1.1 CONCEPTO TÉCNICO No.	**CT-7670**
1.2 ÁREA:	Análisis y Mitigación de Riesgos
1.3 COORDINACIÓN:	Estudios y Conceptos Técnicos
1.4 REFERENCIA CRUZADA RADICADO FOPAE:	2014ER3740
1.5 RESPUESTA OFICIAL No.	RO-72932

2.1 SOLICITANTE:	Curaduría Urbana No 4
2.2 PROYECTO:	Vivienda
2.3 LOCALIDAD:	4. San Cristóbal
2.4 UPZ:	32. San Blas
2.5 BARRIO O SECTOR CATASTRAL:	Sector catastral Vitelma
2.6 DIRECCIÓN:	Carrera 3 Bis Este No 3 – 34 Sur (*)
2.7 CHIP:	AAA0000LMEP
2.8 MANZANA CATASTRAL:	53
2.9 PREDIO CATASTRAL:	17
2.10 ÁREA (Ha):	0.0072
2.11 FECHA DE VISITA:	Julio 21 de 2014

Figura 1. *Localización general del proyecto ubicado en la Carrera 3 Bis Este No 3 – 34 Sur, sector catastral Vitelma de la Localidad de San Cristóbal, en el Plano Normativo de Amenaza por Remoción en Masa del POT (Decreto 190 de 2004), el cual se encuentra en amenaza MEDIA.*

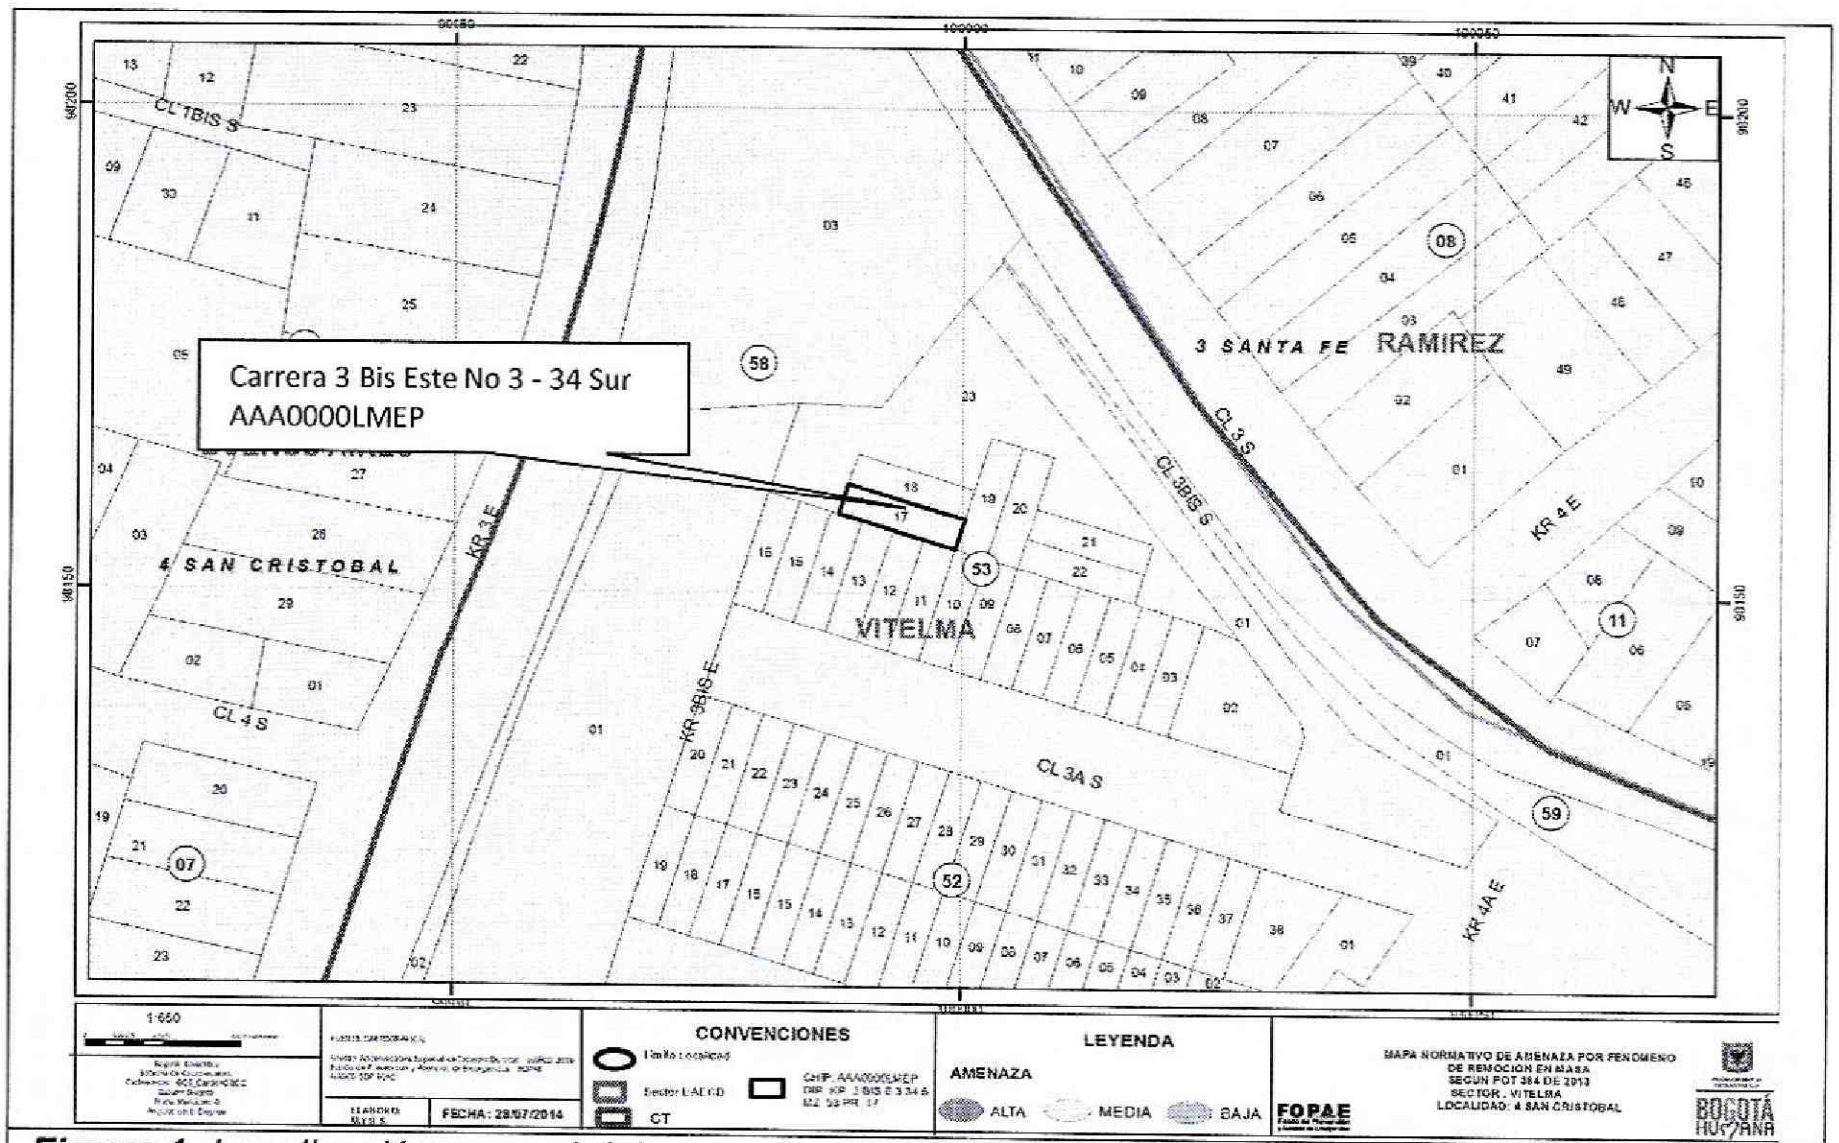
Conforme con el plano normativo de "Amenaza por Remoción en Masa" del Plan de Ordenamiento Territorial de Bogotá – POT, el sector del proyecto ubicado en la Carrera 3 Bis Este No 3 – 34 Sur de la Localidad de San Cristóbal, se encuentra entre zona de AMENAZA MEDIA por procesos de remoción en masa (Figura 1). Al contrastar dicha información con el plano normativo de "Amenaza por Remoción en Masa" con base al Decreto 190 de 2004, se tiene que el predio de interés para el presente concepto, se encuentra de igual manera en una zona de AMENAZA MEDIA por procesos de remoción en masa.
